改善箇所説明図②

【ロック取付断面図】

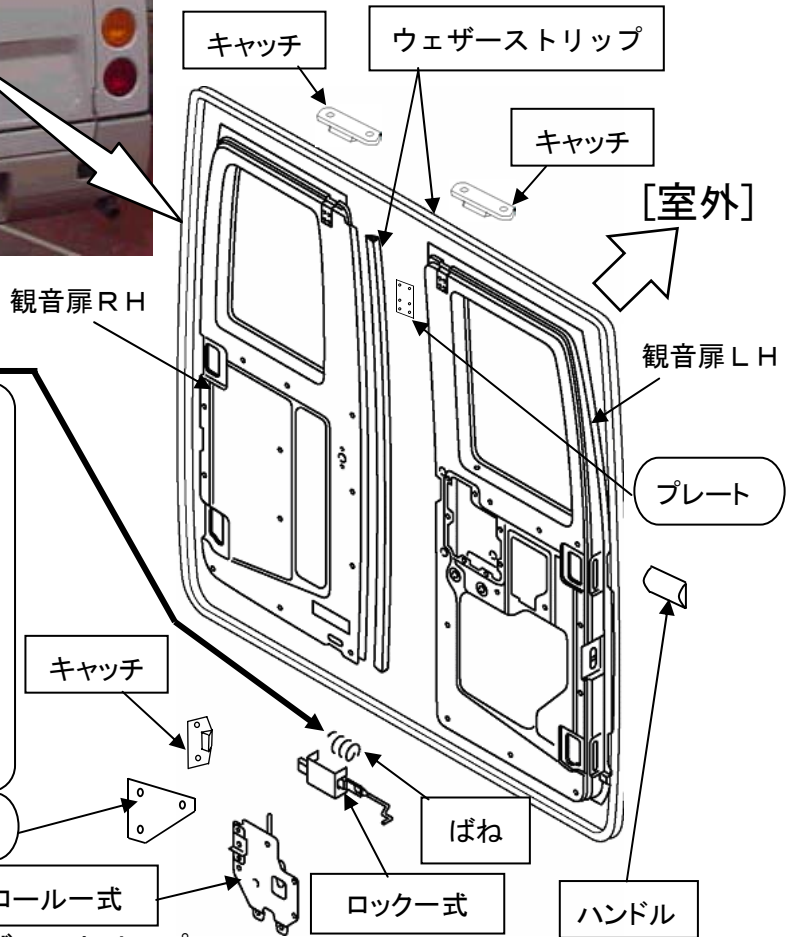
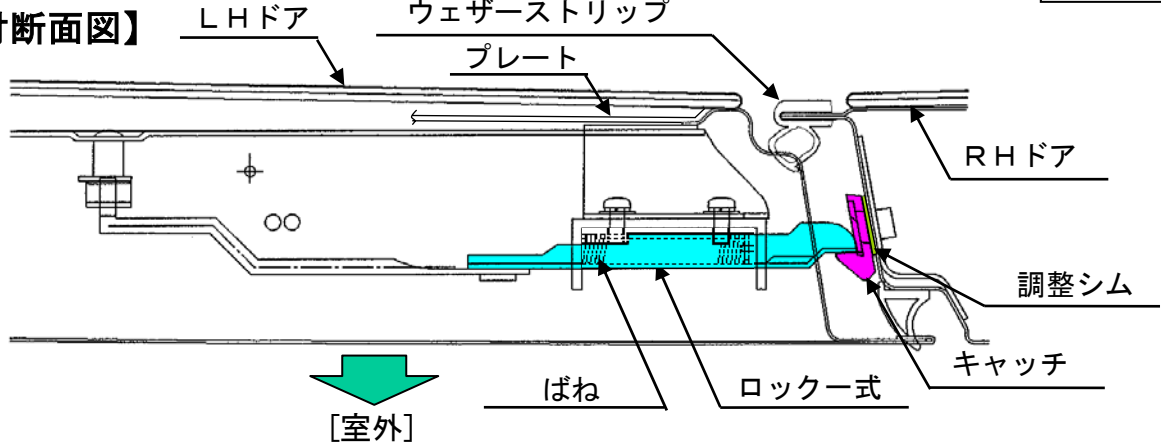
基準不適合箇所

車体後面に設けている観音開き扉のロックシステムにおいて、キャッチと噛み合うロックをもどすばねの押しもどし力の設定及びウェザーストリップの反力が不適切なため、扉をゆっくり閉めた場合、当該ロックとキャッチの噛み合い代が不十分となることがある。そのため、そのままの状態で使用を続けると、最悪の場合、走行時の振動などで噛み合いが外れ、観音開き扉が開放するおそれがある。

改善措置の内容

全車両、ロッカー式、キャッチ、ウェザーストリップを対策品に交換する。
 なお、ロックシステムのばね力適正化に伴い、アウターハンドル、コントロール式を変更し、ロック取付部パネルに補強プレートを追加する。
